# ÚZEMNÍ PLÁN MĚSTA BRNA

Textová část Odůvodnění

Kapitola 19 Vyhodnocení připomínek

Svazek Pb15 *(s osobními údaji)*

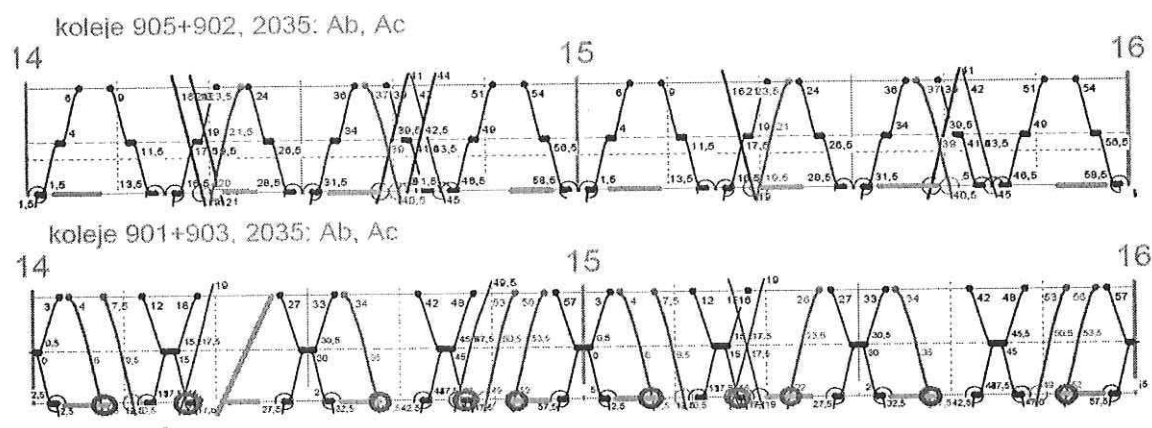
Zdůvodnění: Ve variantách A – Ac je pro jízdy vlaků z ŽST Maloměřice (po levé straně traťových kolejí ve směru jízdy) nutné v ŽST Brno-Židenice kolizně překřížit 2 traťové koleje pojížděné v opačném směru a zařadit se při volnosti příslušné traťové koleje do sledu vlaků – viz schema (modře vlaky v hlavním směru, oranžově nákladní vlak). Na každý vlak se jedná o **dobu obsazení zhlaví 4,5 min.** To znamená, že musí být po dobu min. 5,5 min volná traťová kolej č. 901c Brno hl.n. – Blansko i traťová kolej č. 902c Brno hl.n. – Tišnov a současně musí být volná traťová kolej č. 903c Blansko – Brno hl.n. a zajištěno zařazení do sledu vlaků dále z ŽST Brno hl.n. ve směru Modřice, **což bude v dopravní špičce kritické.**

Odjezd vlaku z ŽST Brno-Maloměřice není v modelovém GVD průkazně doložen. Z níže uvedeného našeho záznamu obsazení zhlaví ŽST Brno-Židenice do fragmentu modelového GVD (oranžové vodorovné čáry, červeně zakroužkované kolize) vyplývá **jediná teoretická volná trasa** v období 14 – 16 hod, a sice v čase 14:20 (oranžová trasa Brno-Židenice – Brno hl.n.). To je pro rozvoj nákladní dopravy zcela nedostatečné.

2) Kolizní jízdy obsluhy posvitavských vleček pravidelnými vlaky kategorie Mn z ŽST Brno-Maloměřice.

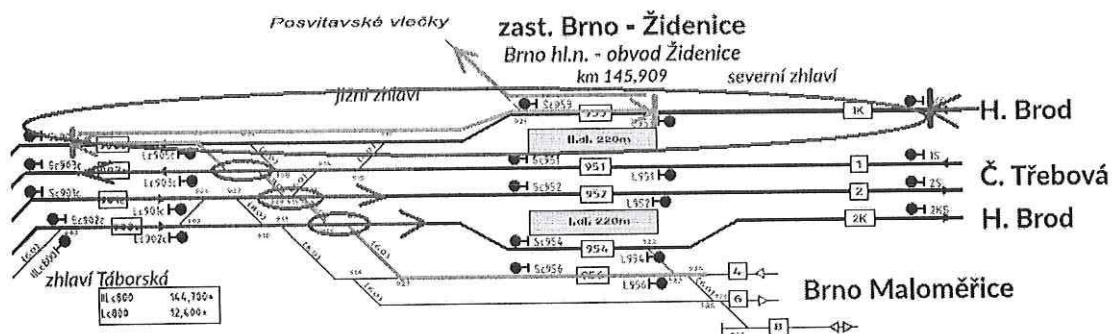
Zdůvodnění: Varianty A – Ac (společné nádraží u řeky) budou znamenat při obsluze vleček posvitavského areálu kolizní posunovou jízdu přes 4 traťové koleje na zhlaví ŽST Brno-Židenice a posunovou jízdu se dvěma úvratěmi na přilehlé traťové koleji k zaústění posvitavských vleček – viz schema (modře vlaky v hlavní směru, oranžově nákladní vlak). Vzhledem k nezabezpečení posunové jízdy pod dohledem vlakového zabezpečovače se bude jednat rovněž o bezpečnostní riziko. Mn vlak jezdí dle současného GVD ve směru na posvitavské vlečky v hodině 8-9 a zpět v hodině 9-10. Obsluha posvitavských vleček není v modelovém GVD řešena!

3) Omezující jízdy Mn vlaků ve směru Brno-Maloměřice – Brno-Chrlice – Sokolnice-Telnice a zpět.

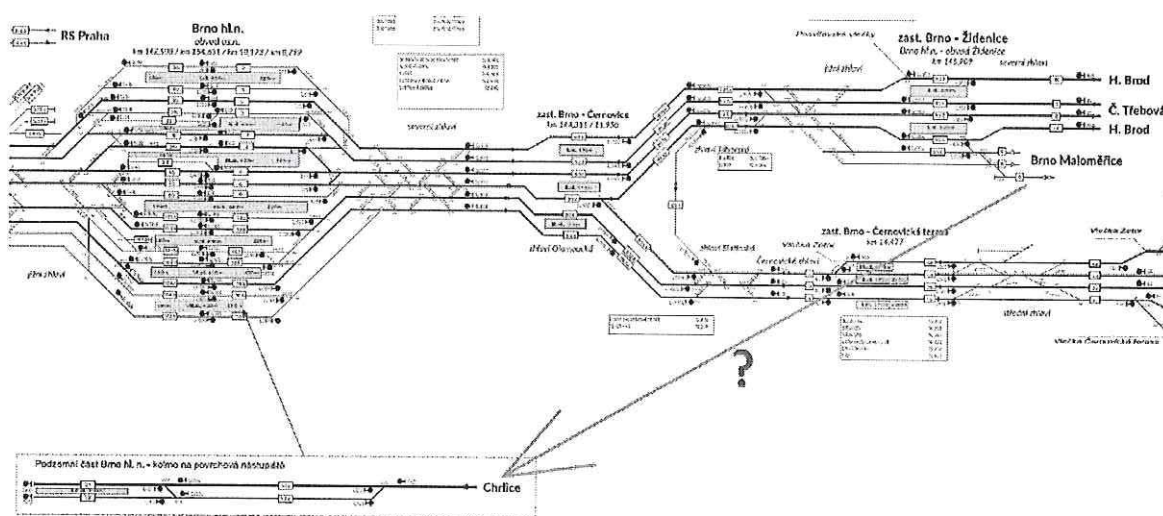
Zdůvodnění: Ve variantě Ac a Aa neexistuje propojení tratě směr Brno-Chrlice pro nákladní dopravu – viz schema. Odklon přes ŽST Holubice by znamenal navýšení km do ŽST Brno-Chrlice o cca. 30 km a do ŽST Sokolnice-Telnice o cca. 16 km, což bude mít vliv na zvýšení ceny a tím snížení konkurenceschopnosti přepravy po železnici oproti silnici.

Ve variantách A a Ab jízda vlaku znamená obsazení koleje osobního nádraží ŽST Brno hl.n. minimálně na několik desítek minut z důvodu úvrati vlaku a objetí HV.

4) Kolizní jízdy obsluhy Terminálu Brno, tj. přetah souprav vlaků a skupin vozů ze ŽST Brno-Maloměřice do Terminálu Brno.

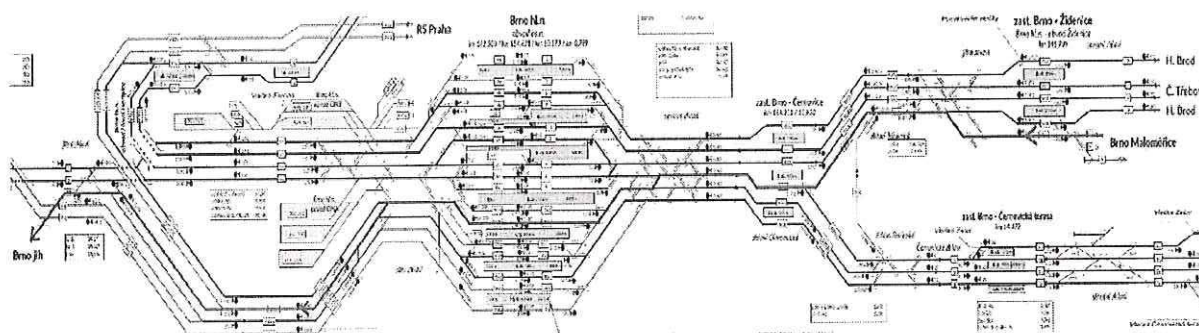
Zdůvodnění: Pro všechny varianty A představují jízdy vlaků (skupin vozů) kolizi s vlaky osobní dopravy, buď jízdou po traťové koleji v celém úseku Brno Židenice – Brno jih **proti správnému směru** – viz schema (zeleně bezkolizní jízda, červeně kolizní jízda), nebo dvě kolizní přejíždění zhlaví, a sice v ŽST Brno-Židenice kolizně překřížit 2 traťové koleje pojižděné v opačném směru a na severním zhlaví v ŽST Brno jih kolizně překřížit 1 traťovou kolej pojižděnou v opačném směru. V současném GVD probíhá obsluha Terminálu Brno zpravidla v době odpolední špičky. SP řeší příjezd na Terminál Brno pouze přímo bez zastavení v ŽST Brno-Maloměřice, přičemž v praxi bude zastavení (technická kontrola, odstup postrku – při využívání trati přes Havlíčkův Brod, přepřah) v ŽST Brno-Maloměřice i nadále využíváno.

## NAVRHOVANÁ ZMĚNA

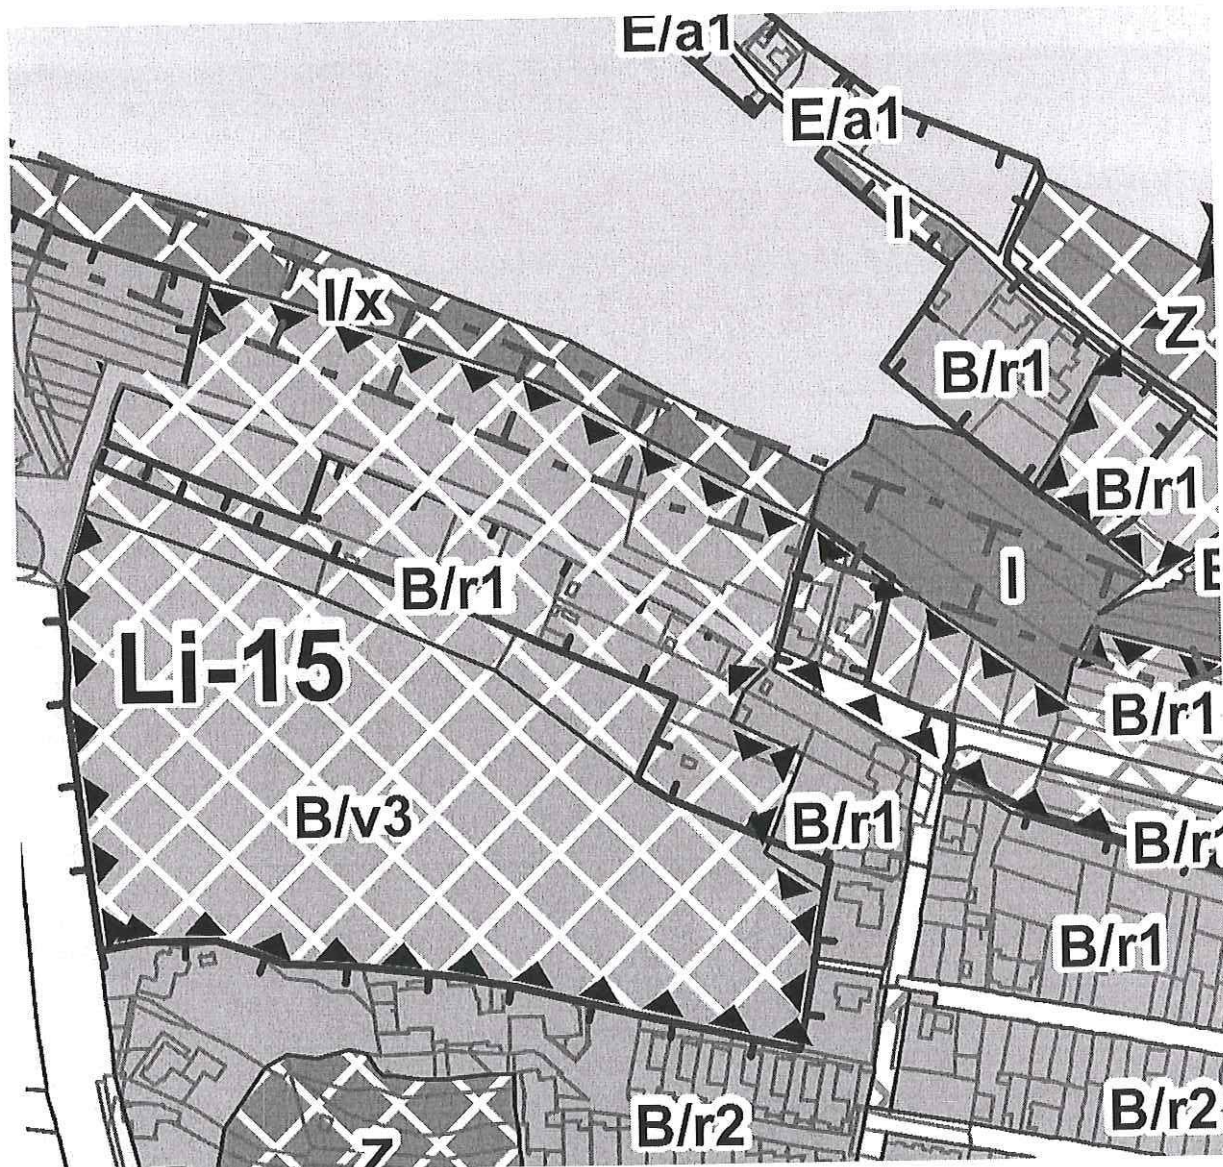
- Zcelení funkční plochy změn - zrušení dopravního propojení mezi ulicemi Novolíšeňská a Houbařská – identicky jako v současně platném Územním plánu
- Změna indexu výškové úrovně B/r2 v severní části plochy změn Li-15 na B/r1 – sjednocení výšky v celé lokalitě, rozvolnění zástavby směrem k lesu.
- Změna indexu výškové úrovně B/r2 ve východní části plochy změn Li-15 na B/r1 – sjednocení výšky v celé lokalitě, rozvolnění zástavby směrem k lesu.
- Změna indexu výškové úrovně B/v4 na B/v3 a doplnění dolní části lokality na B/r1
- Z karty lokality LI-15 vypustit požadavek na dopravní propojení ulic Novolíšeňská a Kubelíkova

### R-2 Řečkovice Terezy Novákové:

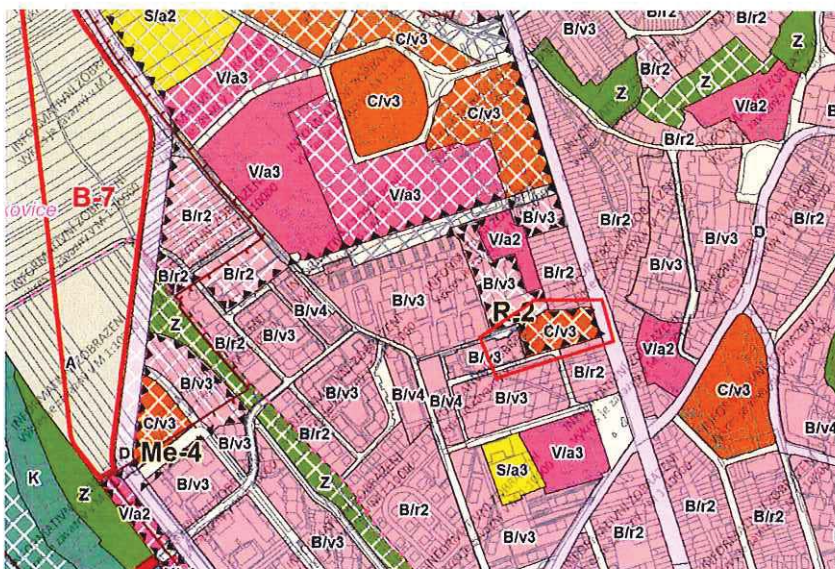
Návrhová plocha počítá se zastavěním volného místa na panelovém sídlišti Řečkovice. Sídlíště je díky svému malému plošnému rozsahu, relativně malému měřítku domů a podílu volných ozeleněných ploch bezesporu kvalitní obytnou lokalitou. Nevidíme důvod, proč by se mělo sídlíště dále zahušťovat, nicméně jsme ochotni souhlasit s doplněním zástavby v ploše vedle školky. Považujeme ale za nevhodné zastavovat volný zelený prostor, který je předmětem developerského záměru na výstavbu polyfunkčního domu. Myslíme si, že tímto by už došlo k přehustění lokality a zvýšení dopravní zátěže s ní spojené.

**Le-4 Lesná Majdalenky sever:**

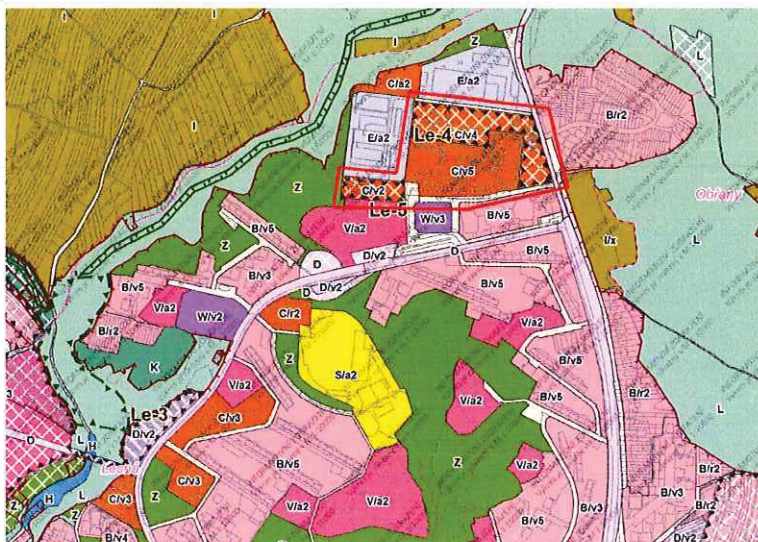
Sídlíště Lesná bylo postaveno dle kvalitního urbanistického konceptu z 60. let 20. století (inspirovaného myšlenkami bydlení v zeleni po Skandinávském vzoru) s ohledem na vyváženou skladbu jednotlivých urbanistických funkcí i přiměřenou kapacitu. V 90. letech 20. století byl tento koncept zásadně narušen, a to dalším navyšováním obytné kapacity – zejména při výstavbě obytných souborů Majdalenky – a rušením původních domů služeb s funkcí komerční i veřejné vybavenosti a jejich náhradou bytovými domy. Považujeme za velice nevhodné v těchto trendech pokračovat. Návrh plánuje další polyfunkční (ve skutečnosti v drtivé převaze obytnou) výstavbu v ploše výrobního areálu při ulici Dusíkova – bývalá sodovkárna Merito. Připomínáme, že vymezení ploch lehké výroby bylo rovněž součástí původního urbanistického konceptu. Jeho cílem bylo poskytnout pracovní příležitosti významné části obyvatel sídlíště, a tím snížit dopravní zátěž. Další navýšení obytných kapacit a pokračování v trendu mizení pracovních příležitostí povede ke zhoršení už tak napjaté dopravní situace v sídlíšti Lesná.
